Dokumentation der Bürgerbeteiligung

Workshop mit vorgeschaltetem Kiezspaziergang

Entwicklungskonzept Teilgebiet Bebauungsplan 10-43

Abb. 6: Variante 01, Quelle: Urbanizers

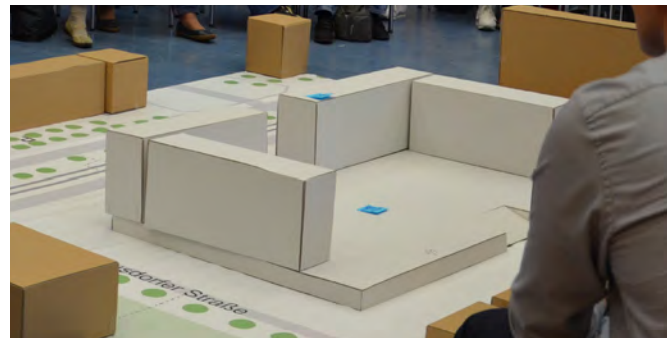
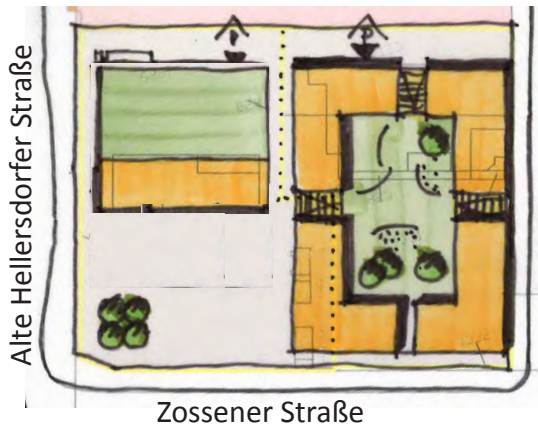
- Der Entwurf wurde von einigen Teilnehmenden als zu dicht wahrgenommen, während andere auf die ähnliche Bebauung in der Nachbarschaft hinwiesen.
- Die Öffnung des Innenhofs wurde positiv bewertet. Allerdings sollte der Innenhof ab 20 Uhr zugesperrt sein, um Vandalismus und Ruhestörung zu vermeiden.
- Ein Vorschlag war, den Nordriegel nicht zu bauen, um so mit dem Bestandsgebäude einen gemeinsamen Innenhof zu schaffen und das Bestandsgebäude nicht zu verschatten (Abb. 5).
- Die Grünfläche zwischen Nordriegel und Bestand solle als Fußgängerzone gestaltet werden, anstatt die Situation durch Anlieferungsverkehr weiter zu verschlechtern. Es solle zumindest geprüft werden, inwieweit die Lärmbelastung die Bewohner*innen in den Bestandsgebäuden stören wird.

Abb. 7: Variante 02a, Quelle: Urbanizers

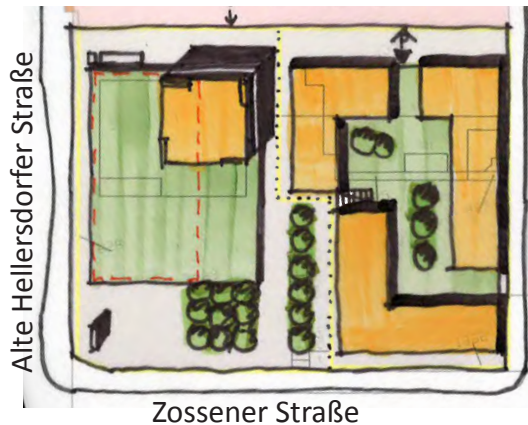
Die aufgelockerte Variante wurde insgesamt sehr positiv aufgenommen. Allerdings wurden einige bauliche Veränderungen vorgeschlagen, die teilweise breite Zustimmung erhielten:

- Der westliche Block solle um 90 Grad gedreht und zur Kreuzung hin verschoben werden, um einen geschützteren Platz zu erhalten.
- Es sollte überprüft werden, ob weniger Geschosse möglich seien.
- Wie in Variante 01 wurde vorgeschlagen, den nördlichen Riegel der östlichen Bebauung zu entfernen, um einen offenen Hof zu erhalten.
- Es wurde vorgeschlagen, diese Blockbebauung aufzulockern. Hierfür wurden zwei Modellteile entfernt.
- Insgesamt wurde die Dichte diskutiert, die einige Teilnehmenden als zu hoch, andere als angemessen empfanden.

Abb. 9: Variante 02b, Quelle: Urbanizers

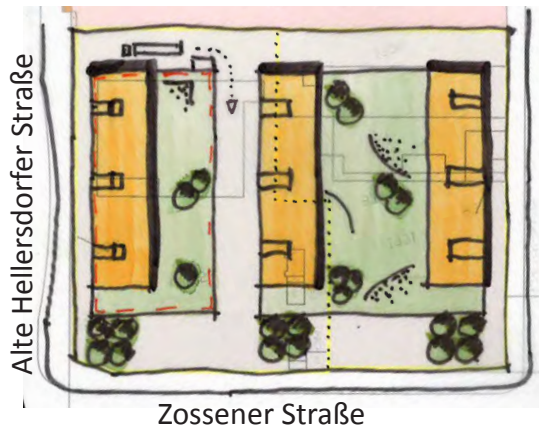
- Es wurde gefragt, ob die Blockbebauung den Nachbargebäuden entsprechend nicht 5-geschossig ausgeführt werden könne.
- Die hohe Anzahl der Wohneinheiten wurde kritisiert. Sie würde zu viel Verkehr, Lärm etc. nach sich ziehen.
- Obwohl verschiedene Standorte für den Turm überprüft wurden, stieß er überwiegend auf Ablehnung. Eine Abfrage dazu zeigte, dass die große Mehrheit ein Hochhaus generell ablehnt.
- Eine offene Platzgestaltung würde nicht entlang der vielbefahrenen Zossener Straße passen, sondern eher ins nördliche Planungsbereich entlang der Fußgängerzone.

Abb. 12: Allgemeine Kommentare, Quelle: Urbanizers

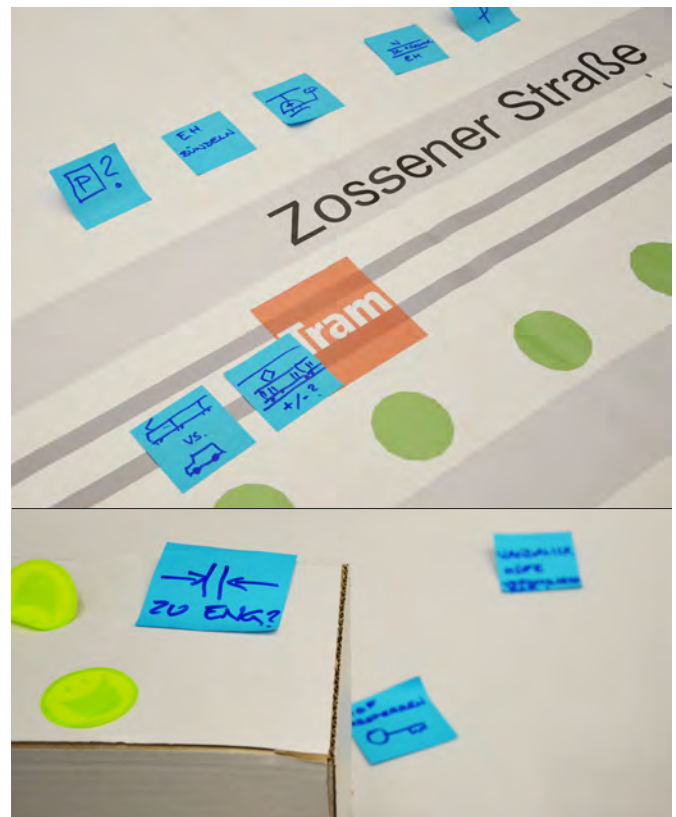
- Die vorgesehene Anlieferung und Parkein-fahrt in der derzeitigen Fußgängerzone wurde nicht positiv bewertet. Es sollte dort stattdessen begrünt und die Aufenthaltsqualität gesteigert werden. Eventuell könne hier eine Flaniermeile entstehen.
- Es bestanden Zweifel, ob eine Flaniermeile sich aufgrund der fehlenden Kaufkraft vor Ort realisieren ließe.
- Bestehende Gewerbe würden wegen fehlender Parkplätze schließen müssen. Die Anwohner*innen würden direkt zum NVZ LIDL/NORMA oder zum Kaufpark Eiche fahren, anstatt die (inzwischen z. T. nicht mehr existierenden) Angebote auf der Alten Hellersdorfer Straße zu nutzen.
- Ein Vorschlag war es, die Anlieferung von der Zossener Straße aus und ggf. unterirdisch zu gestalten.
- Es solle darauf geachtet werden, dass Kitanutzung und Anlieferung sich nicht behindern.
